**Parco Eolico "CORONA PRIMA"**

MODIFICHE "NON SOSTANZIALI" ai sensi della D.G.R. n° 41 del 19/01/2016

**VARIANTE di PROGETTO**

**RELAZIONE TECNICA**

Figura 2 – Ingombri e spaccato navicella serie V120

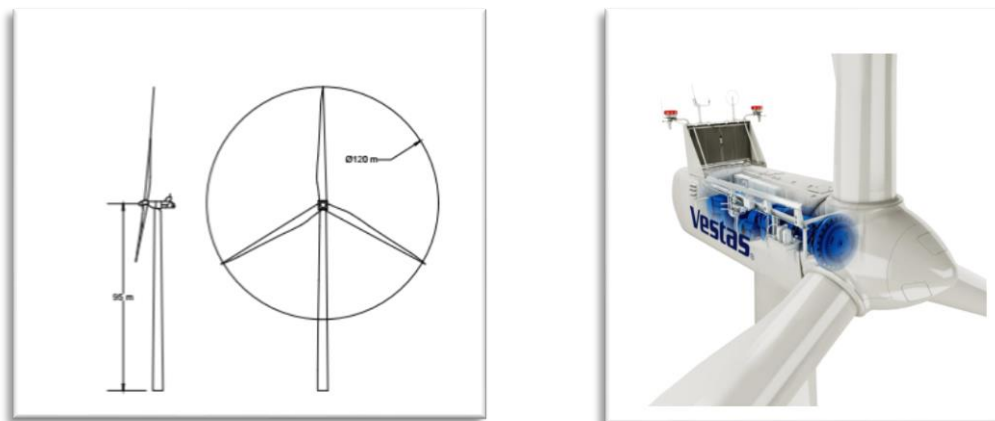
Viene introdotta una variante dell'aerogeneratore già autorizzato Vestas V110, tale variante non comporta variazioni della potenza unitaria nominale (2.2 MW) né della potenza installata totale, i parametri strutturali e dimensionali dell'aerogeneratore autorizzato (V110) e quello sostitutivo (V120) sono illustrati nella tabella seguente:

La sostituzione degli aerogeneratori **soddisfa i requisiti ai sensi della DGR n° 41 del 19/01/2016 comma 2 punto B** relativa alle massime variazioni in aumento in caso di sostituzione della tipologia di aerogeneratori. Qui di seguito la verifica del soddisfacimento dei limiti massimi.

**Variazione%** = (155-150) /150 = **3%** inferiore al limite massimo del 25%

**Variazione%** = (1.752.120-1.425.775) / 1.425.775 = **23%** inferiore al limite massimo del 35%

Figura 3 – SE RTN Oppido L. / Stallo condiviso AT

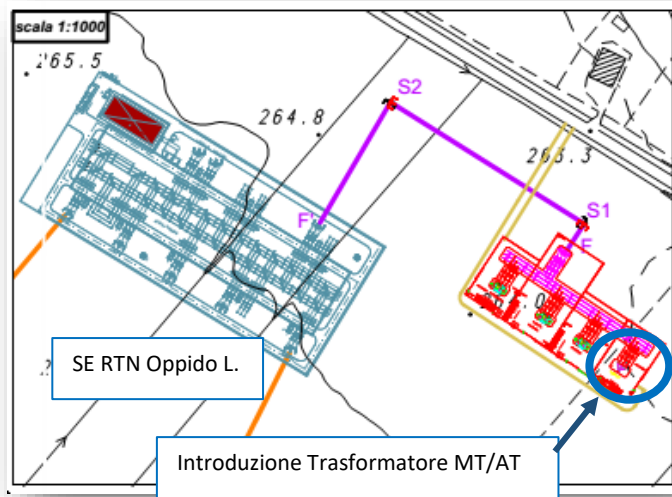
La variante è rappresentata dalla eliminazione della stazione utente AT/MT situata all'interno del parco e lo spostamento della stazione di trasformazione MT/AT all'interno dello stallo condiviso.

In figura 3, 4, e 5 sono rappresentate graficamente le varianti apportate.

Figura 6 –Layout con evidenza degli spostamenti

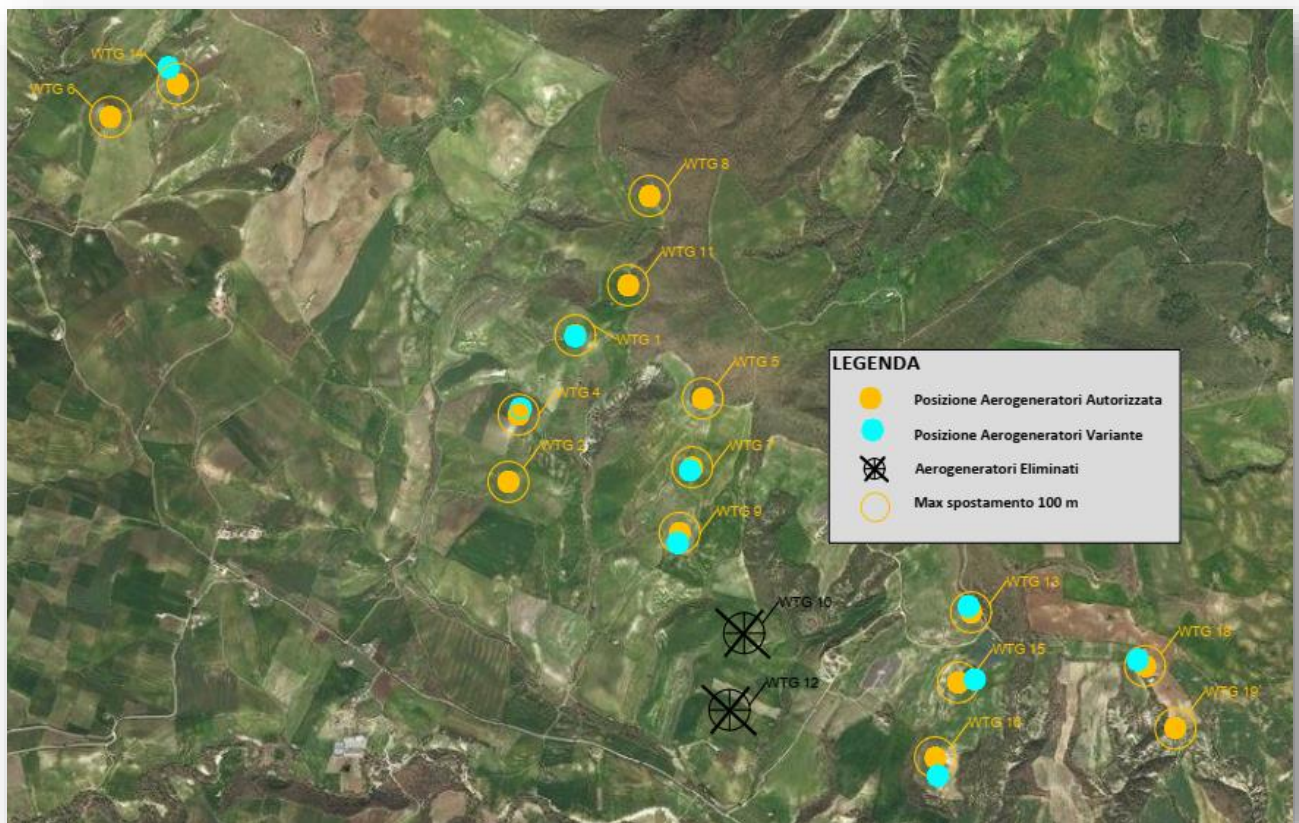
Vengono eliminati gli aerogeneratori n.10 e 12.

Il totale degli aerogeneratori passa quindi da 17 a 15. Le coordinate delle posizioni dei rimanenti aerogeneratori sono rimaste pressoché invariate salvo piccoli spostamenti (< 100m dalla precedente posizione autorizzata) come illustrato nella tabella 2. Mentre la figura 6 mostra le turbine che hanno subito lievi spostamenti entro un raggio di 100 m ed il contrassegno sugli aerogeneratori eliminati dal layout.

**Figura 7- Attraversamento area boscata**

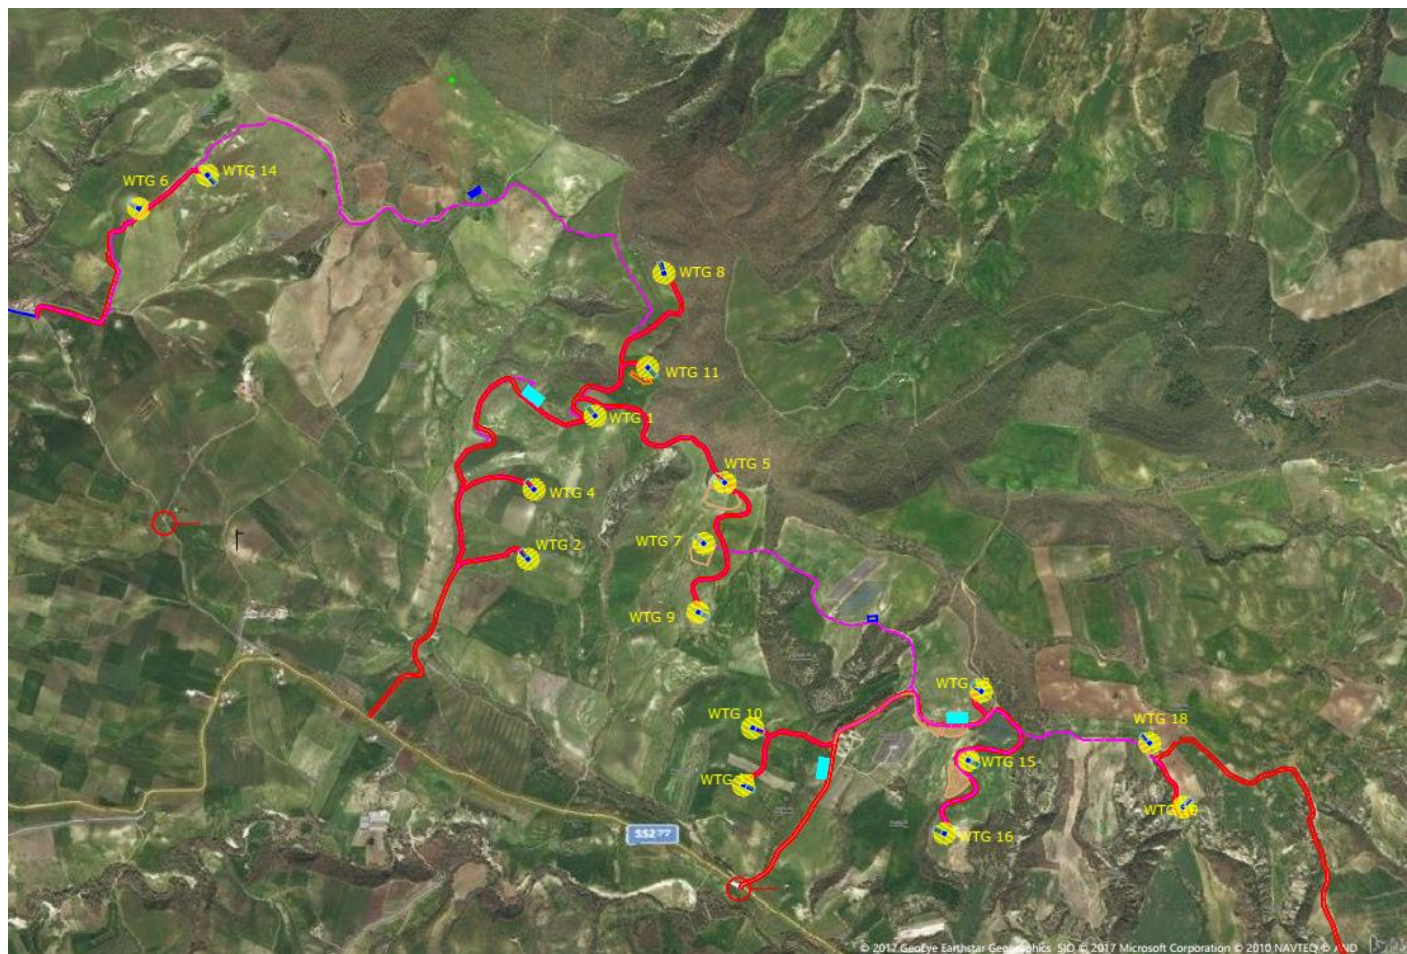
Come anticipato nella sintesi delle modifiche proposte è stato elaborato uno specifico studio Tecnico Agronomico e Forestale (in allegato) delle aree boscate attraversate dove sono state descritte ed analizzate le seguenti tematiche (in fig. 7 è raffigurato il principale attraversamento dell'area boscata):

**Figura 9 Nuovo Layout – nuove strade di accesso agli aerogeneratori**

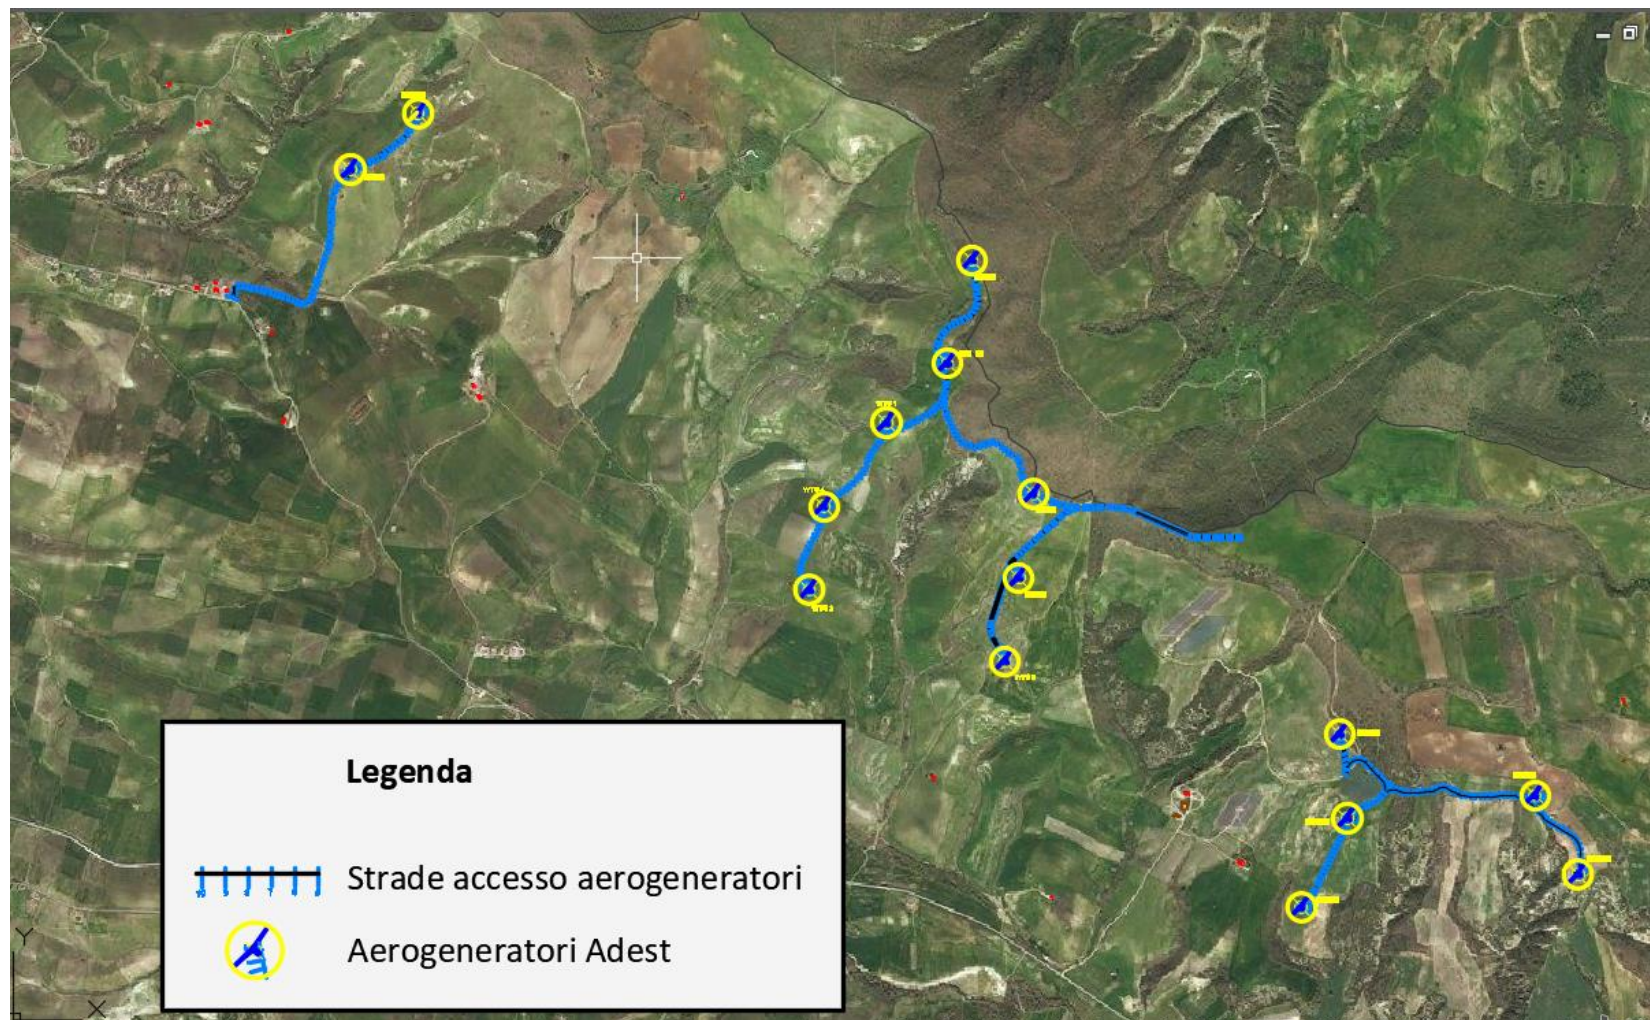
In figura 8 sono rappresentate le strade interne al parco nella soluzione autorizzata, nella figura 9 sono rappresentate solo le strade di accesso di nuova costruzione o strade rurali da adattare, mentre la figura 10 rappresenta le strade di accesso agli aerogeneratori nella nuova configurazione e le strade già realizzate per la costruzione del progetto C&C Lucania che essendo già state utilizzate per il trasporto di aerogeneratori di taglia simile non necessitano di nessun adattamento.

Lo sviluppo lineare delle strade del progetto autorizzato è di circa **15500 m**, mentre lo sviluppo delle nuove strade da adattare o costruire come rappresentati in figura 9 è calcolato in circa **7430 m**, che porta ad una riduzione del 52% dell'impatto sul sito.

Nella figure seguenti sono rappresentati i percorsi autorizzati e la nuova configurazione. In particolare in fig. 9 sono mostrati solo le strade interne di nuova costruzione mentre in figura 10, la configurazione finale che sfrutta le strade già realizzate per la costruzione del parco C&C Lucania attualmente in esercizio.

Figura 10 Nuovo Layout – nuove strade di accesso agli aerogeneratori con strade progetto C&C Lucania

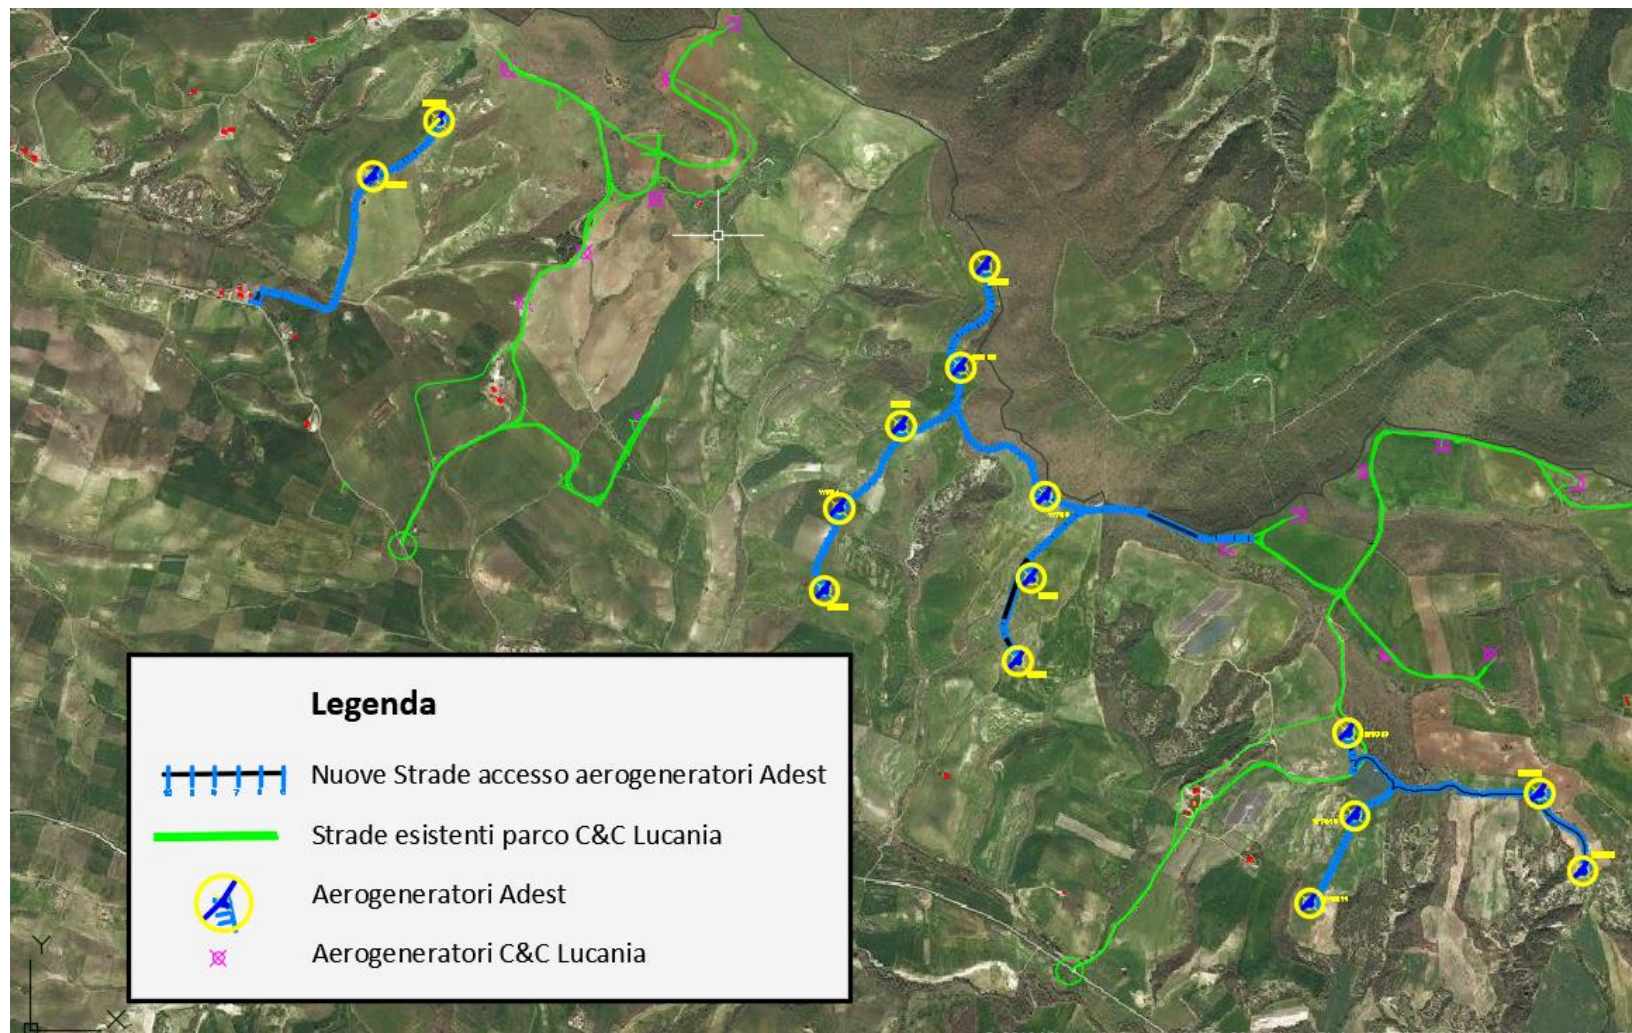
La figura 10 evidenzia le modifiche apportate che principalmente si dividono in due categorie:

- a) adattamento percorso strade del progetto autorizzato (colore verde)
- b) nuove strade di progetto di accesso agli aerogeneratori (colore giallo ocra)

Figura 11 Nuovo Layout – nuove strade di accesso con evidenza tipologia modifiche

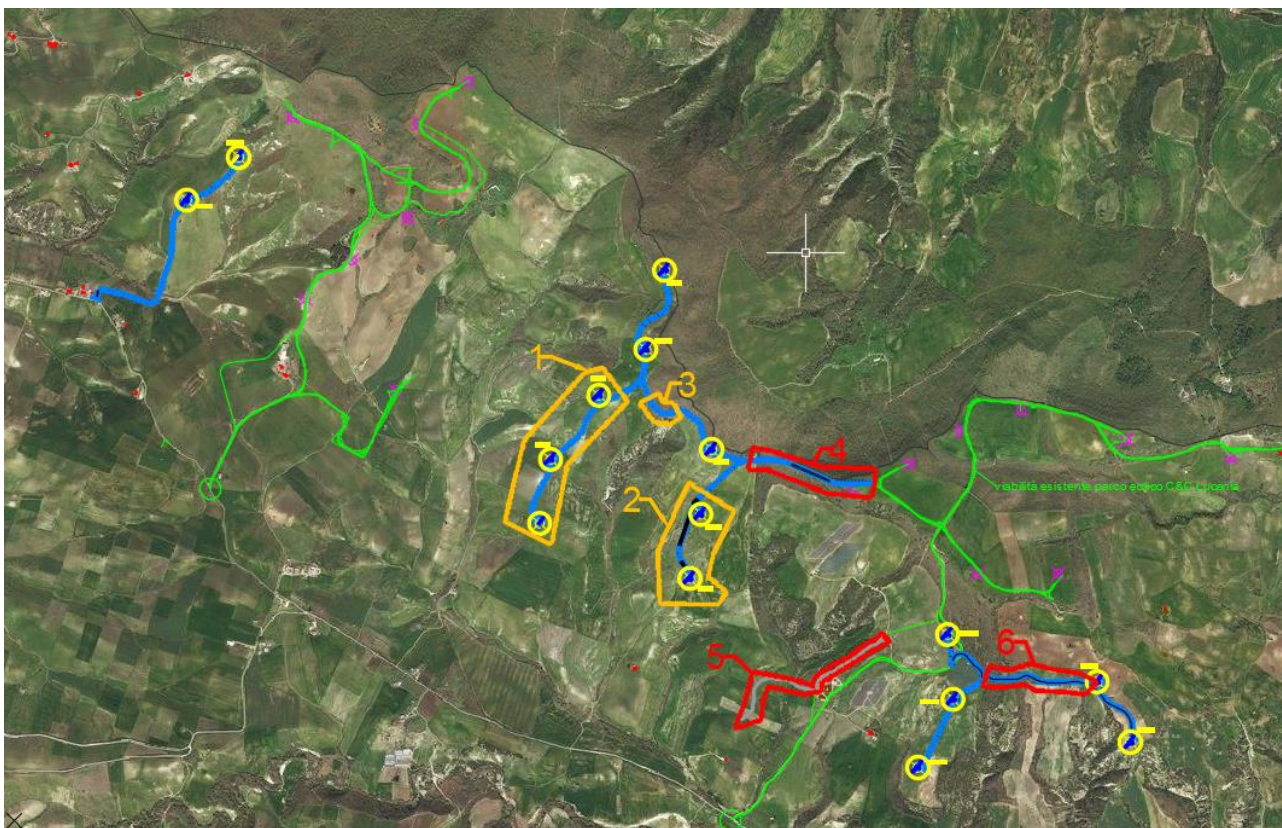
In figura 11 sono classificate le modifiche agli accessi agli aerogeneratori che sono descritte come segue:

Figura 13 – Nuovi collegamenti – strade accesso aerogeneratori

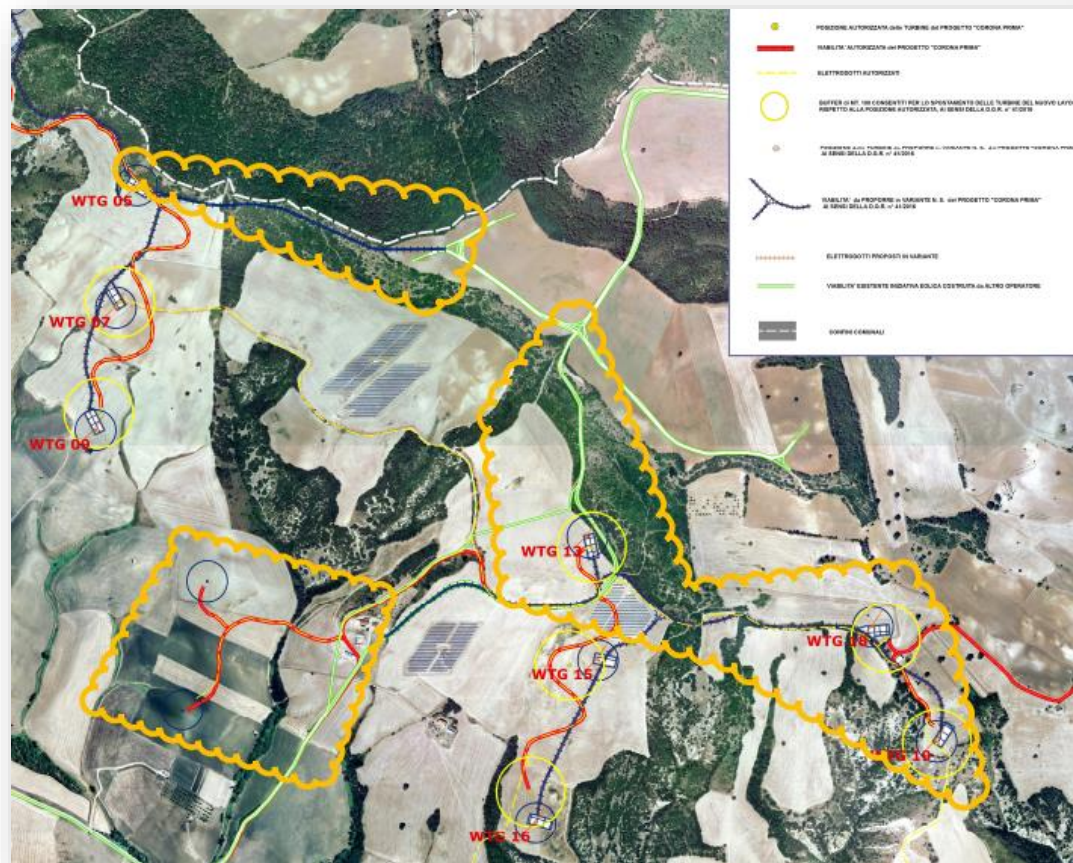
b) Nuovi collegamenti o eliminazione – strade accesso aerogeneratori (figura 13)

4 Collegamento aerogeneratori 5 strada esistente

Il percorso attraversa una zona boscata e permette il collegamento con la strada esistente. Il percorso segue un sentiero già esistente. (vedi relazione tecnica agronomica e forestale). Il percorso si presenta come ottimale vista la costanza altimetrica del passaggio che limita al minimo scavi e riporti.

5 Collegamento ex aerogeneratori 10 e 12 con strada esistente

Con l'eliminazione degli aerogeneratori n.10 e 12 sono state di conseguenza eliminate le strade di accesso e cavidotti interrati.

6 Collegamento aerogeneratori 13, e 18

Sfruttando la viabilità realizzata recentemente per il progetto C&C Lucania è possibile raggiungere gli aerogeneratori 18 e 19 dal centro del parco, evitando il raggiungimento di tali aerogeneratori tramite il lungo percorso di accesso da sud-est del progetto originale. Il nuovo tratto di strada era già interessato nel progetto autorizzato dal passaggio del cavidotto.
